Teie 31.01.2025 EHR-i menetlus 469888

Meie 31.01.2025 nr 7.1-2/25/1824-2

**Oru kinnistu projekteerimistingimuste
eelnõu kooskõlastamine märkustega,
ristumiskoha nõuded**

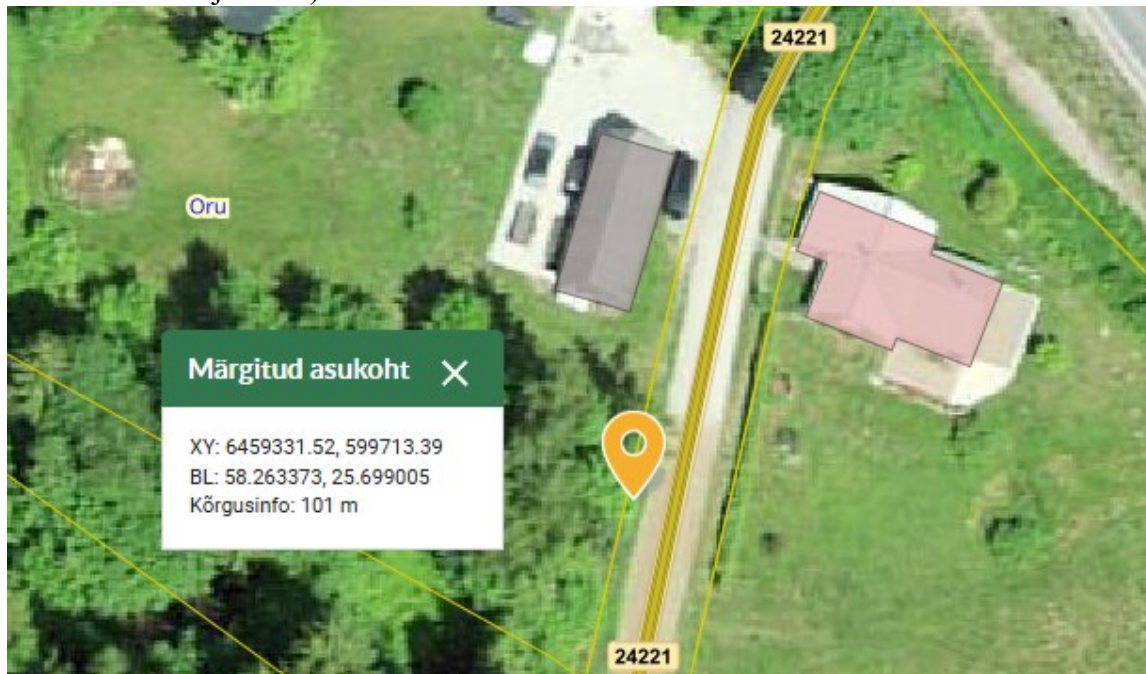
1. Ristumiskoht projekteerida riigitee nr 24221 Kiviküla tee km 0,065 (asukoht näidatud Maameti kaardi väljavõttel).

Joonis 1. Ristumiskoha pikikallate kujundamine

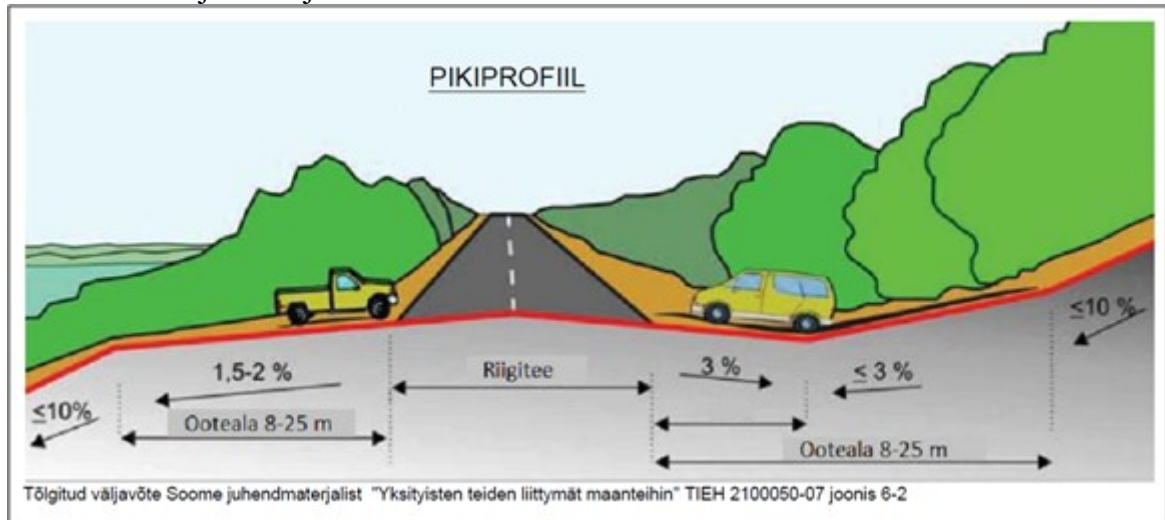
- 9.3. Mõõdistusala ja uuringud peavad olema piisavad projekti koostamiseks ja kontrollimiseks.
- 9.4. Mõõdistada olemasolevad riigitee veeviimarid mahus, mis on vajalik eelvoolu tagamiseks.
- 9.5. Projekti kooskõlastamiseks esitamise hetkel peab olema geodeetilise mõõdistuse sh kooskõlastuste vanus kuni üks aasta.
10. Ristumiskoha plaanilahenduse koostamisel lähtuda Transpordiameti tüüpjoonise I põhimõtetest. Pöörderaadiused määrata liikluskosseisu kõige ebasoodsama sõiduki pöördekoridoride järgi. Kujutada pöördekoridoreid joonistel.
11. Ristumiskoht projekteerida riigiteega võimalikult täisnurga all. Ristumiskoha pikikalded määrata vastavalt alltoodud joonise põhimõtetele arvestusega, et riigitee alusele maale sademeveett üldjuhul ei juhitata.
